第7回意見交換会資料

都市計画道路浦和野田線

令和7年5月29日

埼玉県

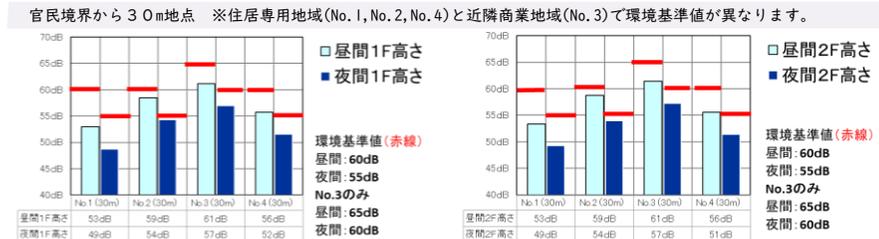
- 令和5年度の第1回オープンハウス型説明会において、浦和野田線整備後の3地点の騒音予測値が用途地域ごとに定められた環境基準値を下回った結果について、地域の方々に御覧いただきましたが、「遮音壁の連続的な設置や道路から離れた位置での騒音レベルを知りたい」等の様々な意見をいただきました。
- そのため、前回よりも騒音の影響範囲を広げて予測検討し、騒音対策として遮音壁を設置する場合、遮音壁の高さや配置計画等について検討を行いました。

- 官民境界における予測結果
遮音壁を設置しなくても環境基準値以下であることを確認した。
- 官民境界から30m地点における予測結果
低層遮音壁(約1m)を必要な区間のみ設置することで、各予測地点において環境基準値以下となることを確認した。
- 【参考】官民境界における予測結果
低層遮音壁(約1m)を必要な区間に設置した場合の各予測地点における結果は以下のとおり。

案1（横断歩道橋案）

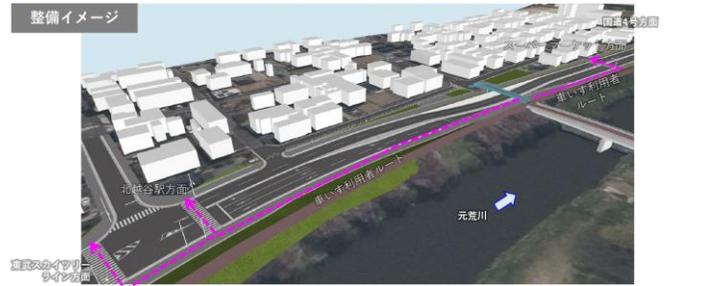
- 横断距離が長くなっても子どもが安全に渡れることが良い。
- 横断距離が長く利便性に欠けるため、住民等は横断歩道橋を使用せず、駅に近い大間野南荻島線との交差点に利用者が集中するのではないかと懸念がある。

案5（出津橋の架換え位置変更案）

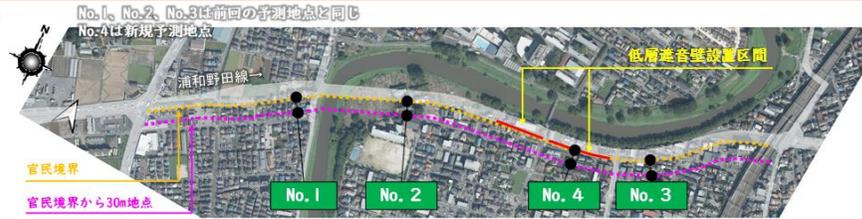
- 案4の問題に対応した案5は良い。
- 大学生や住民の憩いの場として、新しい橋の整備に合わせて親水護岸（カヌー乗り場）を設置して欲しい。
- 橋の幅員を拡幅すれば混雑は緩和されるが、一箇所に人流が集中することは往来する人のトラブルにつながる危険がある。
